改善箇所説明図

【基準不適合の内容】

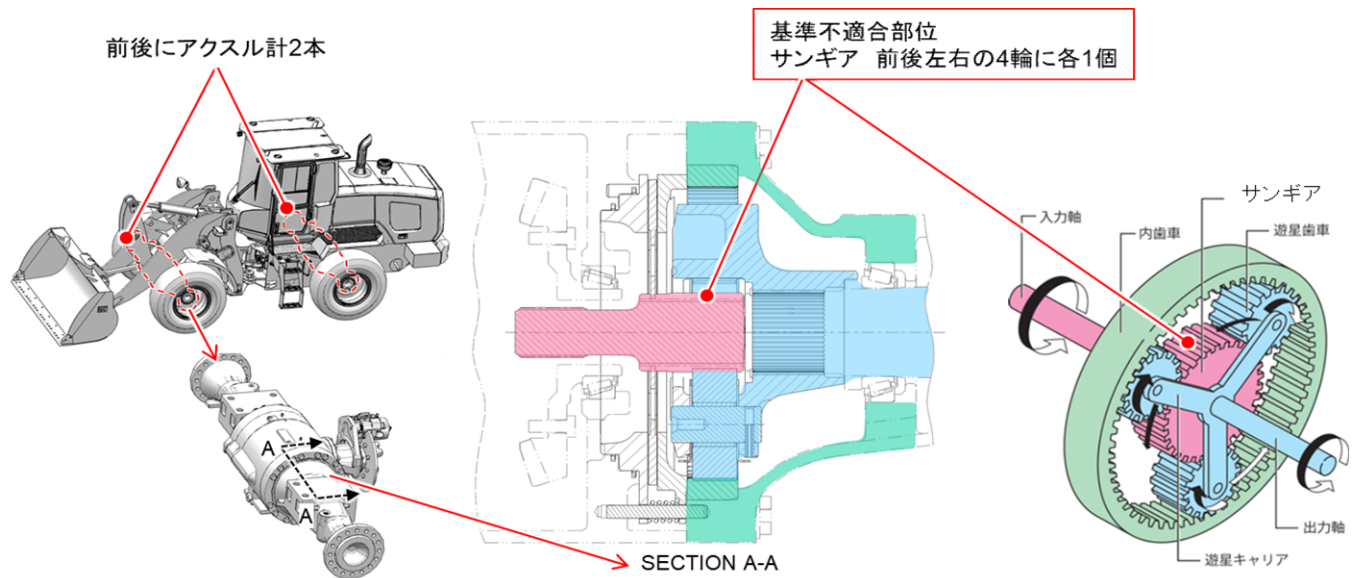
推進軸より伝達された牽引力を増幅させる遊星歯車機構のサンギア。
設計意図の材質を満たしておらず、強度が不足しているものがある。使用を続けると破損に至るおそれがある。

ショベル・ローダにおいて、アクスルの動力伝達装置の材料評価が不十分なまま生産実施したため設計意図の性能を満たしていないものがある。そのため、そのままの状態で使用を続けると強度不足により破損し走行不能となり、道路運送車両の保安基準第8条(原動機及び動力伝達装置)に適合しないおそれがある。

対象アクスルにおいて、強度不足のサンギアかどうかを刻印で判別し、強度不足のサンギアの場合、良品に交換する。
